ZMĚNOVÝ LIST pro změny dle § 222 odst. 6 ZZVZ		
	Název stavby:	Rekonstrukce západního vstupního prostranství do areálu Kamencového jezera z ulice Přemyslova a městské pláže, ev.č. d202200327	
	Číslo Změnového listu:	ZL 46	
	Číslo SO/PS:	SO 03	
Název stavebního objektu/provozního souboru:	MOBILIÁŘ		
Objednatel:	STATUTÁRNÍ MĚSTO CHOMUTOV	Zhotovitel:	Společnost Kamencové jezero – Přemyslova
Předmět změny:	Změny mobiliáře na městské pláži		
Iniciátor změny:	Zhotovitel/Objednatel		
Popis změny: (popis předmětu změny, specifikace, zda jde o změny položek, kvality, rozměrů, termínů či dodatečné/neprovedené práce a zdůvodnění pro zařazení do patřičného odstavce § 222 nebo § 100)	Zdůvodnění změny: 1. V zadávací dokumentaci byla uvažována celková výměna plůtku ve vodě. Vzhledem ke zjištěnému dobrému stavu plůtku ve vodě, bylo v rámci místního šetření dohodnuto, že bude provedena pouze oprava jednoho dílu plůtku v délce 4 m, který chyběl. Ostatní plůtek zůstává stávající. 2. V zadávací dokumentaci měl Zhotovitel dodat a osadit 22 kusů odpadkových košů. V rámci místního šetření bylo dohodnuto, že pro daný prostor je dostačujících 12 kusů odpadkových košů. Byly dodány odpadkové koše ze skladu o

dužový plotek 1 ks

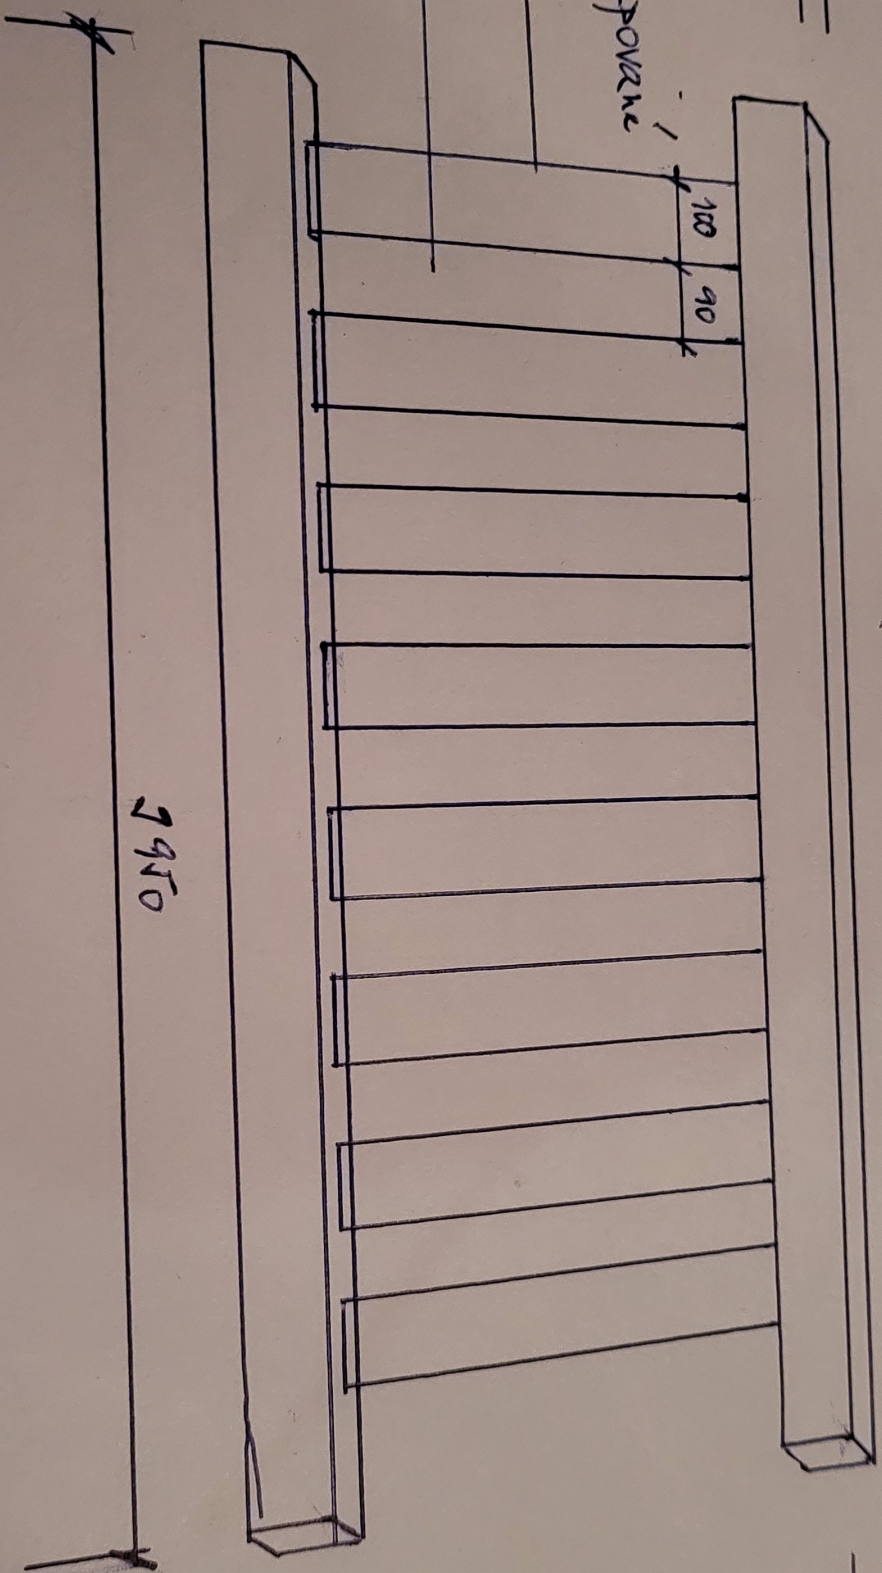
V zadávací dokumentaci byla celková výměny plůtku ve vodě. Vzhledem k dobrému stavu plůtku ve vodě bude provedena pouze oprava jednoho dílu plůtku v délce 4 m, ostatní plůtek zůstává stávající.

Dle požadavku Objednatel byly dodány odpadkové koše ze skladu objednatel v počtu 12 ks, zbývající počet košů se nebude osazovat.
